1～4号機の滞留水と サブドレンの運転管理について

2016年 6月20日

東京電力ホールディングス株式会社

2. 実施計画の変更内容①

4. 実施計画の変更内容③

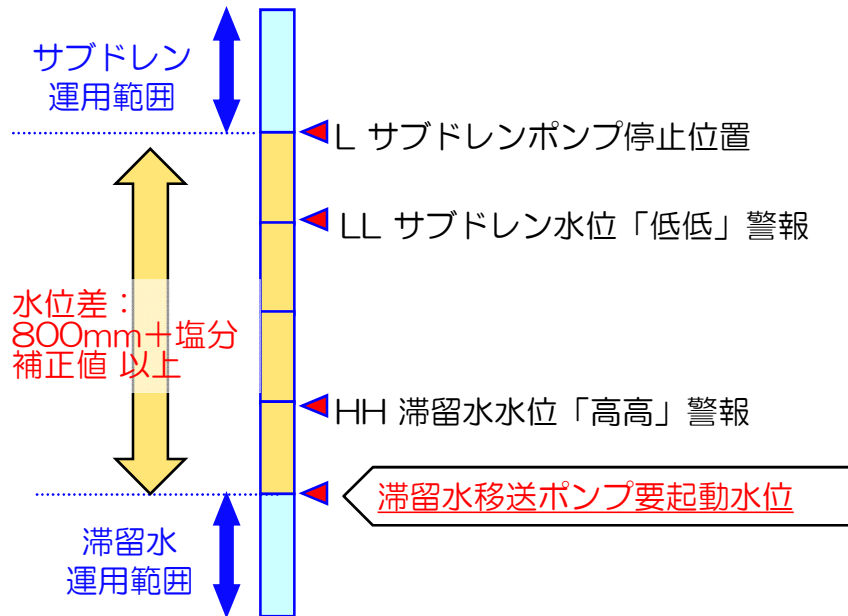
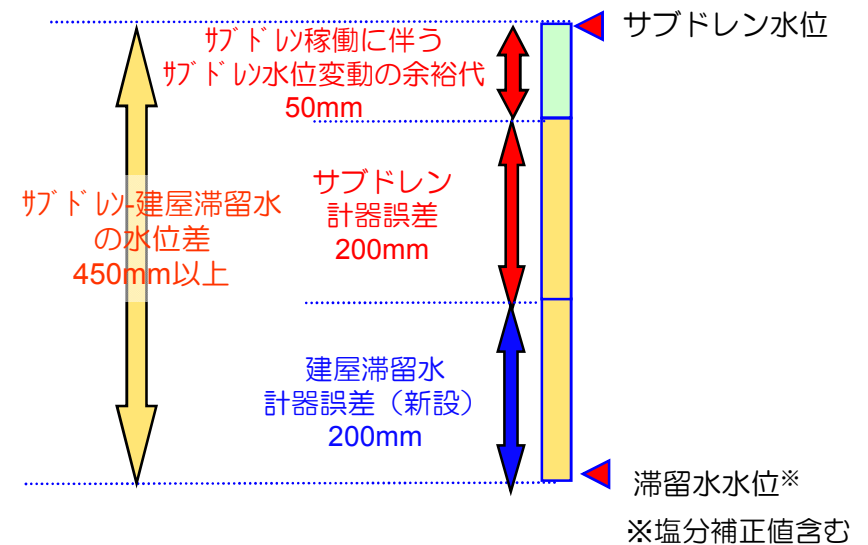
- なお、各サブドレンとの水位差については、これまでと同様に下記運用を行う。
- サブドレン水位がポンプ停止位置を上回り、汲み上げ可能なサブドレン（稼働サブドレン）については、（a）の通り、水位差管理を行う。
- 一方、サブドレン水位がポンプ停止位置を下回り、汲み上げ不可能なサブドレン（非稼働サブドレン）は（b）の通り水位差管理を行う。

(a) 稼働サブドレンの水位管理

(b) 非稼働サブドレンの水位管理
